**MRAe**

**Avis de la Mission Régionale d'Autorité environnementale  
de Bourgogne-Franche-Comté  
sur le projet de centrale photovoltaïque au sol  
sur les communes d'Annay-sur-Serein et Môlay (89)**

N °BFC-2024-4343

Figure 3: Implantation du projet final (source : étude d'impact, annexe 2)

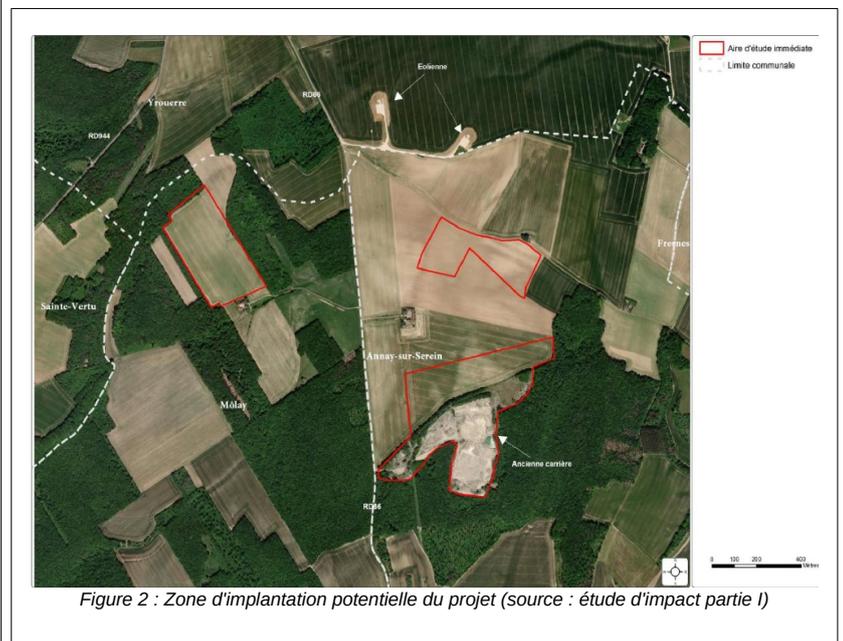
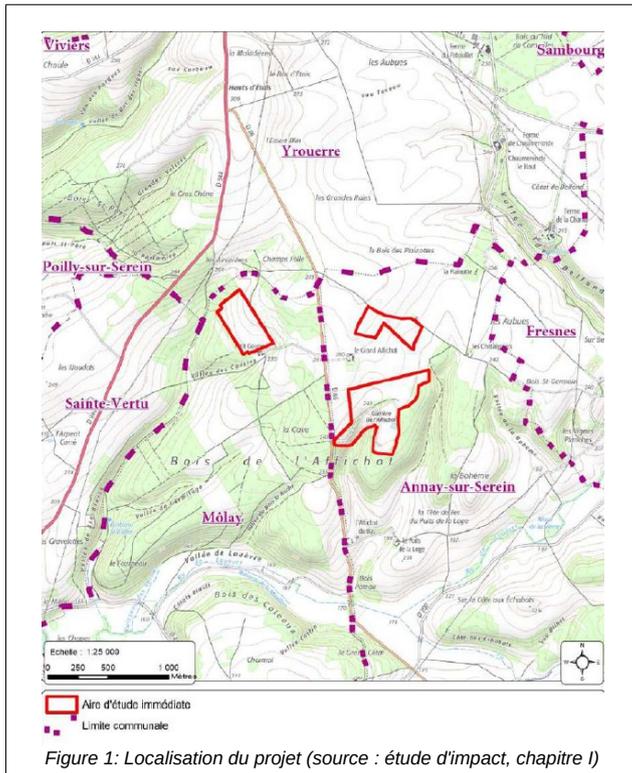
Bien que la carte indique 3 emprises, la surface clôturée du projet final représente 32,79 ha et se répartit sur deux emprises : l'une située à l'ouest, sur des terrains agricoles, et l'autre située au sud-est du secteur sur une ancienne carrière de craie et sur des terrains agricoles. L'emprise située au nord-est, sur des terrains agricoles, n'a pas été retenue dans la version finale du projet. L'ensemble des surfaces agricoles est déclaré à la PAC<sup>5</sup> depuis plus de 10 ans en cultures de céréales et oléagineux. Dans la partie agrivoltaïque, le parc sera géré par pâturage ovin. Dans la partie carrière, la gestion sera assurée mécaniquement.

La surface au sol couverte par des panneaux photovoltaïques sera de 11,46 ha (soit 35 % des emprises clôturées). Le nombre de tables et de modules photovoltaïques envisagés pour le parc n'est pas précisé dans le dossier. Les emprises comprendront au total trois postes de transformation, un poste de livraison, deux combinés postes de transformation/livraison et trois citernes souples de 180 m<sup>3</sup>. Les tables auront une hauteur de 3 m au point le plus haut et 1,1 m au point le plus bas en zone agricole et 0,8 m au point le plus bas sur la zone de carrière. Les modules seront installés sur des tables fixes ou trackers monopieu, ancrés par pieux battus ou vissés, ou par le biais de plots ou de longrines béton pour la zone de la carrière. Le choix définitif du type d'ancrage et de son dimensionnement sera confirmé par une étude géotechnique réalisée avant le début des travaux.

**La MRAe recommande de s'assurer dès à présent de la faisabilité technique des modalités d'ancrage et des tranchées en réalisant l'étude géotechnique annoncée et de revoir, le cas échéant, les mesures prises pour éviter, réduire ou compenser les incidences de la méthode qui sera retenue.**

Le raccordement au réseau électrique est prévu, à ce stade du projet, sur le poste source d'Annay situé à environ 5 km. Au vu des données du site [www.capareseau.fr](http://www.capareseau.fr), la capacité restant à affecter au titre du S3REnR<sup>7</sup> au poste source d'Annay est insuffisante (0 MW). L'étude d'impact indique en page 26 que deux autres possibilités de raccordement sont envisagées, l'une au poste source de Tonnerre (dont la capacité restant à affecter est également de 0 MW) et l'autre au poste source de Yonne Est dont la capacité d'accueil est a priori suffisante (214,7 MW). Le dossier ne présente pas de choix précis quant aux modalités de raccordement, et n'étudie aucune hypothèse de tracé.

Ses caractéristiques et ses incidences doivent être présentées et évaluées de manière précise, ainsi que tout éventuel renforcement de poste de transformation et de lignes haute tension, même s'ils relèvent d'une autre maîtrise d'ouvrage et d'un calendrier différent. Ce n'est pas le cas dans le dossier fourni.

- **d'inclure dans le périmètre du projet et donc de l'étude d'impact, le raccordement au réseau électrique, fonctionnellement lié au parc photovoltaïque et les éventuels renforcements nécessaires du réseau électrique ;**
- **d'évaluer ses incidences environnementales et de présenter les mesures prises pour les éviter, les réduire et si besoin les compenser.**

Figure 4 : Habitats et projet emprise sud-est (source : étude d'impact annexe 2)

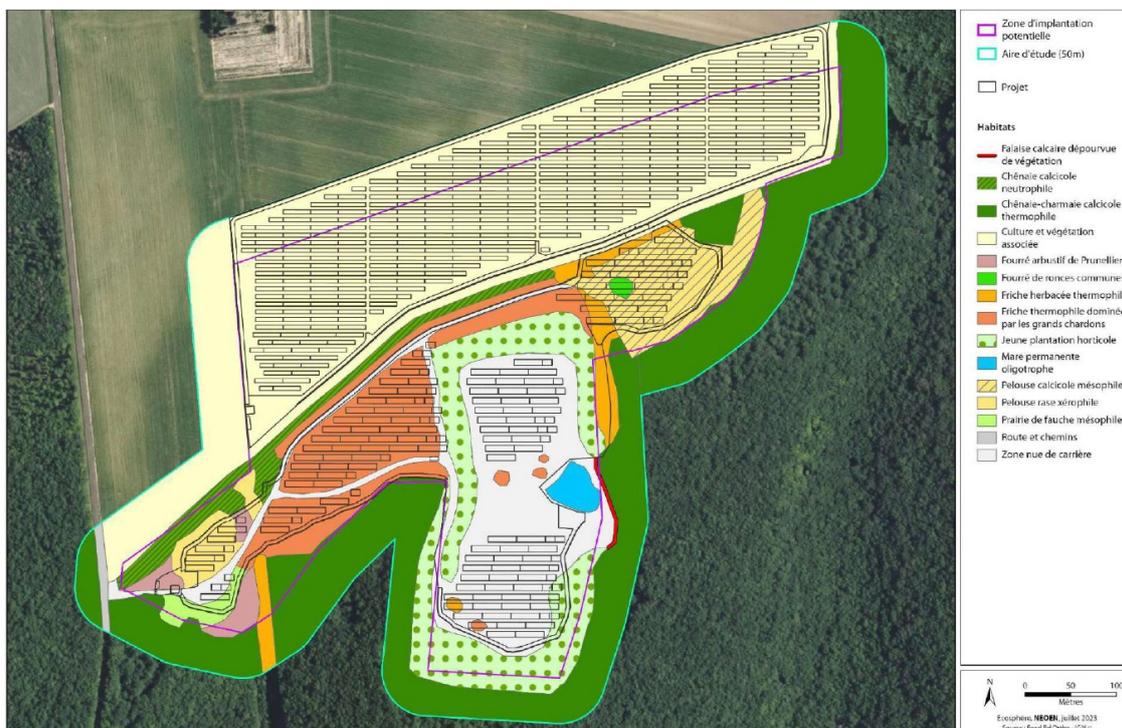
Les principaux enjeux concernent des habitats de recolonisation suite à l'arrêt des anciennes activités de la carrière de craie situé au sud-est de la ZIP. Le site est constitué de terrains remis en état, avec un stade plus ou moins avancé de reconquête selon les secteurs (fourrées arbustifs et de ronces, friches, mare permanente, jeunes bois). Certaines zones de prairie de fauche mésophile et de pelouses calcicoles (mésophiles et xérophiles) sont d'intérêt communautaire au titre de l'annexe I de la Directive Habitats-faune-flore, bien qu'en faible état de conservation d'après l'étude d'impact.

Le dossier conclut à niveau d'enjeu faible pour l'ensemble des habitats identifiés, car ne présentant pas d'enjeu de conservation. Or, l'enjeu concernant les pelouses calcicoles a été minimisé, ces habitats d'intérêt communautaire, utilisés par l'avifaune, l'entomofaune et les reptiles représentant un enjeu fort.

Parmi les 170 espèces floristiques identifiées sur la ZIP, une espèce protégée très rare a été recensée, la Belladone, classée quasi menacée sur liste rouge régionale (LRR). Les stations ont été localisées sur des zones de l'ancienne carrière, principalement dans les friches et au sud-est (jeune bois). Un niveau d'enjeu moyen est attribué à cette espèce.

- de revoir à la hausse le niveau d'enjeu pour les habitats d'intérêt communautaire et pour l'ensemble des espèces faunistiques et floristiques à statut de conservation menacé (en danger, vulnérables ou quasi menacées) présentes sur le site ; de compléter l'étude d'impact par une analyse complète des incidences sur les espèces protégées identifiées et de compléter, le cas échéant, les mesures ERC (éviter-réduire-compenser) ;
